**RESPUESTA A LA SEGUNDA ACLARATORA SOLICITADA POR EL  
MINISTERIO DE AMBIENTE SOBRE EL ESTUDIO DE IMPACTO AMBIENTAL  
DEL PROYECTO “PLAZA WEST VILLAGE” MEDIANTE NOTA DEIA-DEEIA-  
AC-0115-2608-2022**

**PROMOTOR: IMPORTADORA VIRZI, S.A.**

**UBICACIÓN: CORREGIMIENTO DE HERRERA, DISTRITO DE LA  
CHORRERA, PROVINCIA DE PANAMA OESTE**

**29 DE NOVIEMBRE DE 2022**

- 1. PTAR CON SUS COORDENADAS**
- 2. INFRAESTRUCTURA PARA EL TRANSPORTE DE AGUAS RESIDUALES DE LA PTAR AL PUNTO DE DESCARGA CON SUS COORDENADAS**

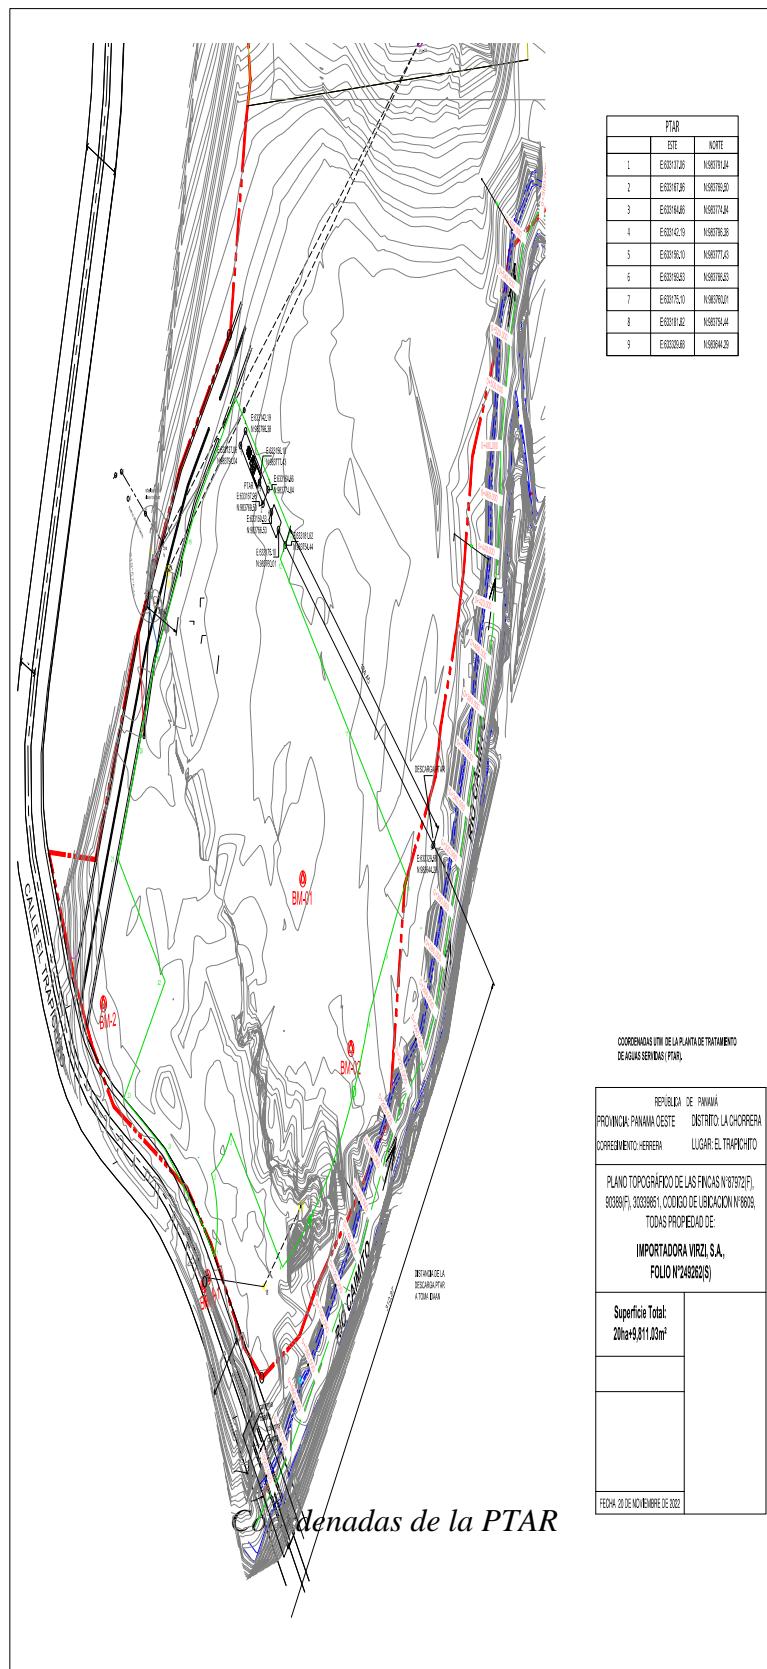
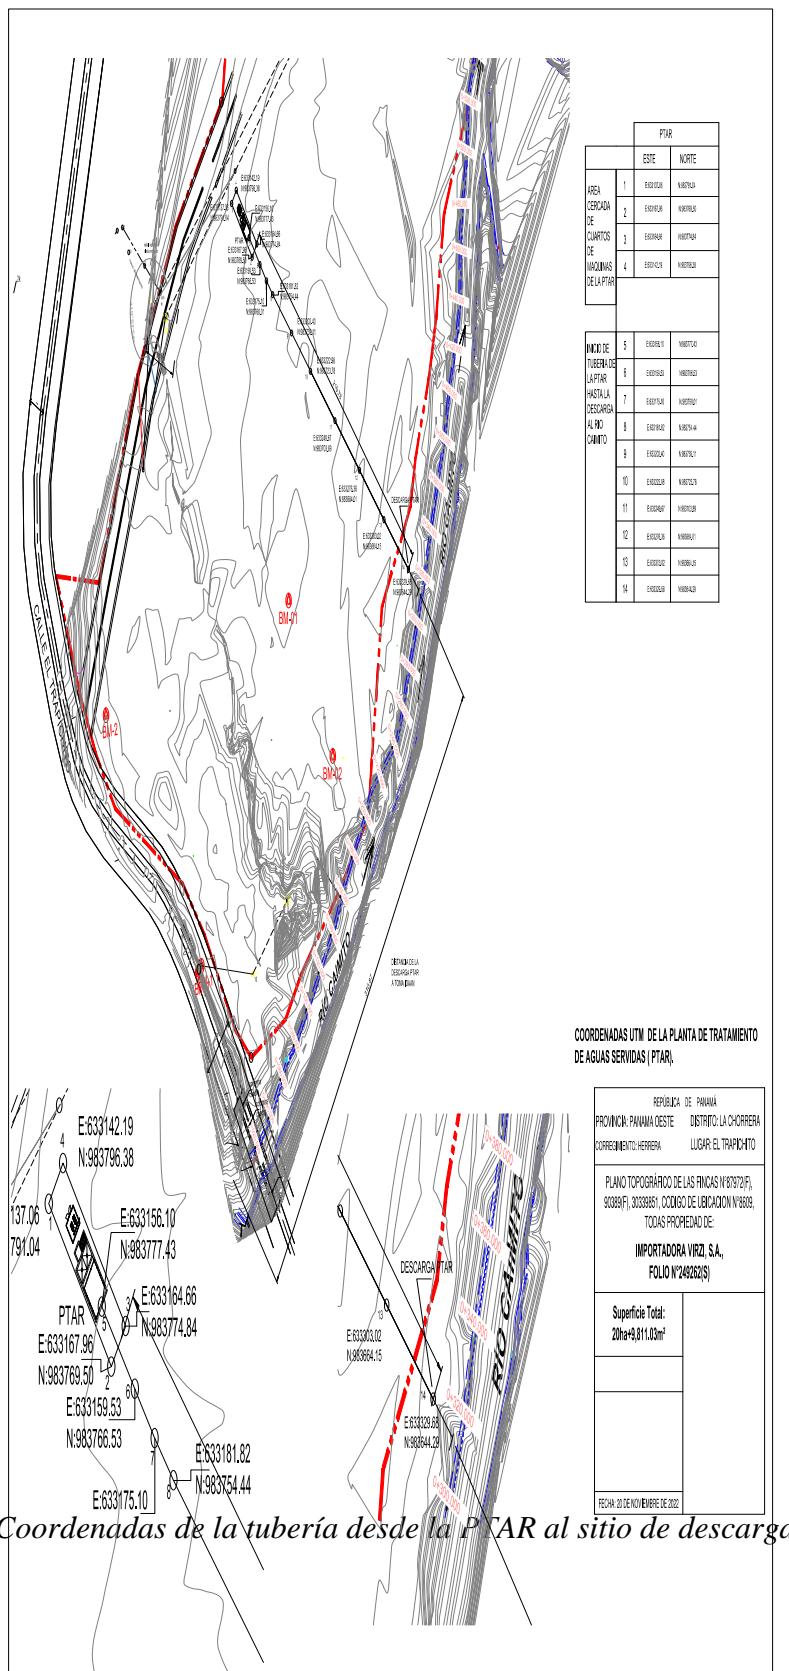
- a. Coordenadas UTM con su respectivo DATUM del área de la PTAR.
- b. Longitud y coordenadas UTM con su respectivo DATUM del alineamiento de la infraestructura necesaria para transportar las aguas residuales desde el área de la PTAR al punto de descarga.

- a. Se presentan las coordenadas UTM con su respectivo DATUM del área de la PTAR en el anexo N°3.
- b. En el anexo N°3 se presenta el alineamiento de la infraestructura necesaria para trasportar las aguas residuales desde la PTAR al punto de descarga.

Simulación del río Caimito

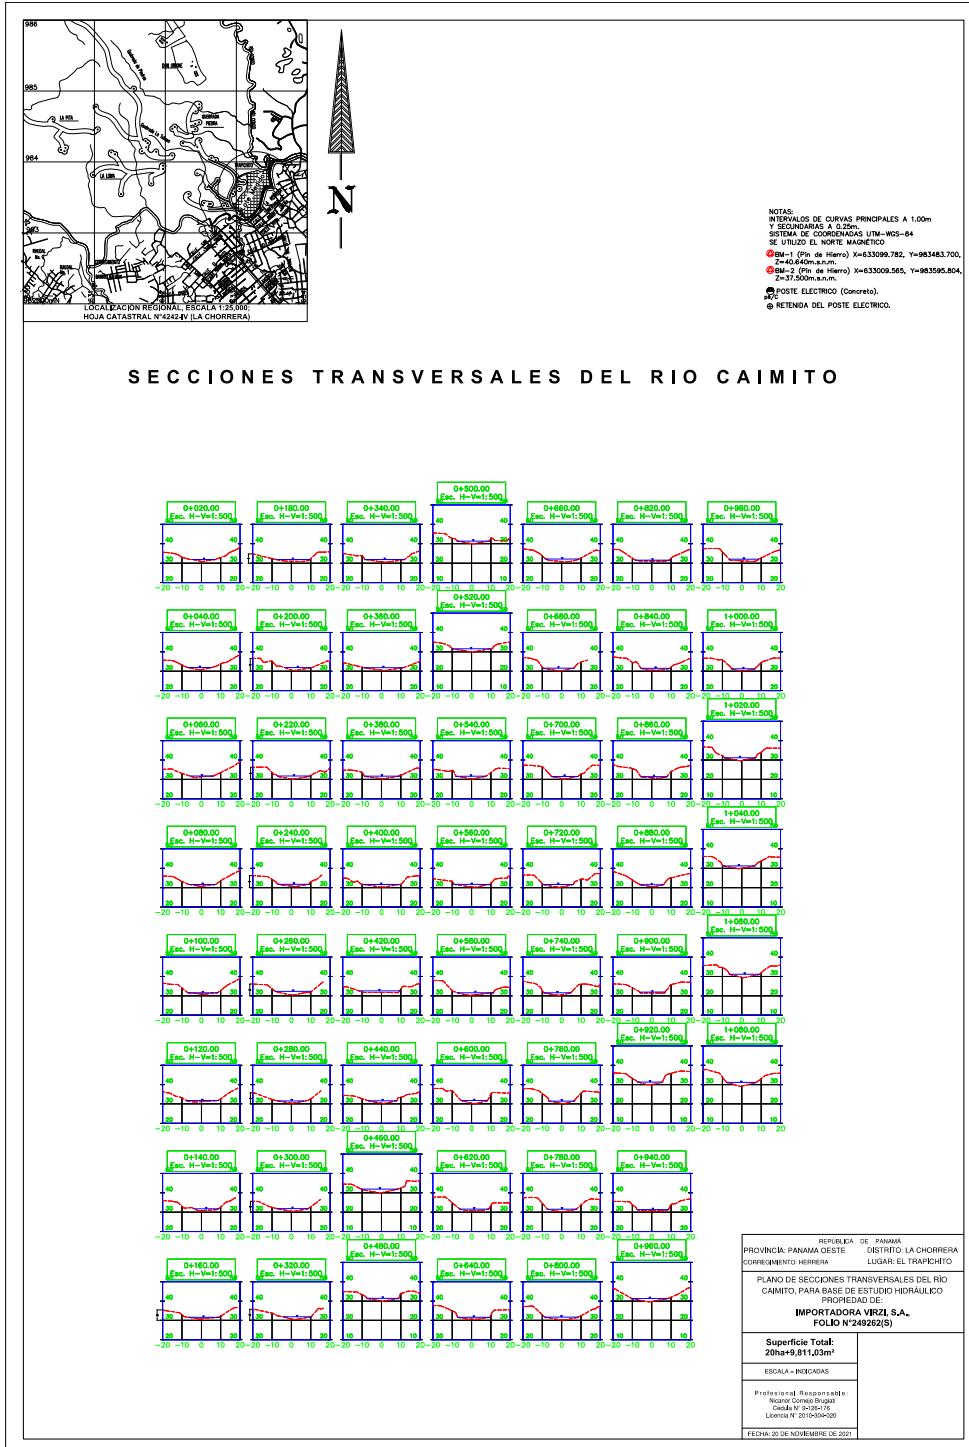
- a. Certificación de SINAPROC del área donde se desarrollará el proyecto.
- b. Simulación hidrológica del Río Caimito, cuyo alcance debe ser aguas arriba y aguas abajo del proyecto, con las condiciones actuales del terreno y con la construcción del muro, firmado por un profesional idóneo.
- c. Las coordenadas del muro con su respectiva distancia al río Caimito'

- a. Se presenta en el anexo N°5 la certificación emitida por SINAPROC.
- b. Se presenta la simulación hidrológica del río Caimito aguas arriba y abajo del proyecto con las condiciones actuales y con la construcción del muro.
- c. Se presenta plano de alienamiento del muro y sus respectivas coordenadas así como la distancia del río Caimito.
- d. Se presenta el plano indicando el ancho de la fuente hídrica con su respectiva área de protección de acuerdo con el artículo 23 de la Ley Forestal de 1994.
